**Table GIRT de l'unité d'aménagement (UA) 111-61
Fiche – Évaluation des solutions possibles
aux préoccupations - PAFIO**

3. LOCALISATION DE LA PRÉOCCUPATION	
Situer brièvement le territoire concerné par la préoccupation :	
UA 111-61, LEPRE_CR_5398	
Carte jointe : Oui <input checked="" type="checkbox"/> Non <input checked="" type="checkbox"/>

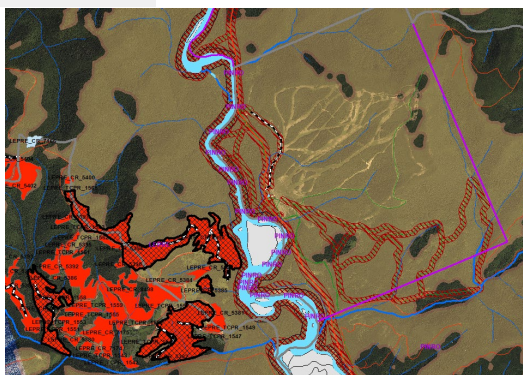
2. PRÉOCCUPATION	
Usage : X	
Opérationnelle :	
Brève description de la préoccupation et des objectifs poursuivis afin de résoudre la problématique ou d'améliorer la situation :	
De l'autre bord de la rivière de Pin Rouge, il me semble que ça va passablement gâcher le paysage. Merci de me tenir au courant du maintien ou pas de ces travaux prévus au PAFIO.	
Respect de l'article 13 du RADF concernant l'encadrement visuel d'une station de ski

Le présent paysage est couvert par 3 aspects :

- Paysage RADF centre de ski alpin
- Paysage GIRN rivière à saumon
- Paysage GIRN centre de ski Pin rouge

Encadrement visuel RADF centre de ski alpin : conforme (<33.3%): 6%

Paysages GIRN rivière à saumon : conforme :

- Taille : cet aspect est rendu conforme lors de l'élaboration des PRS
- Pourcentage : conforme, 1%, 4% et 6%. De plus lors des PRS des polygones pourraient disparaître

Paysages GIRN centre de ski Pin Rouge : conforme : 4%

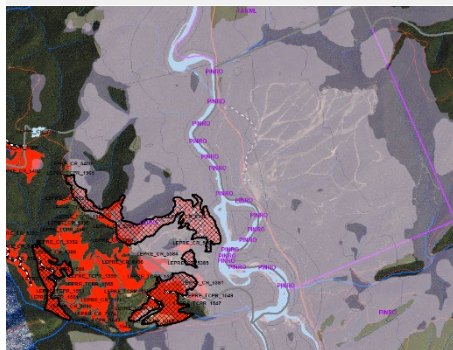
Les polygones sont à l'intérieur d'une aire de confinement du cerf de Virginie ou il y a des modalités particulières de récolte:

- Le plan est actuellement échu, nouveau plan en consultation
- Toute récolte future doit respecter le nouveau plan OU l'ancien (en attendant le nouveau) OU l'approbation par la Faune nécessaire

- Respecter les directives en matière de ravage (ancien plan ou nouveau plan ou dérogation approuvée par la Faune)
- Respecter l'entente GIRN (taille et superficie)
- Respecter le RADF

La solution proposée par le ministère est celle préconisée par la Table, celle-ci est conditionnelle à la vérification par la géomatique du MRNF du respect des normes de paysage en s'assurant que le paysage est considéré depuis la montagne; la MRC sera contactée si ce n'est pas le cas.
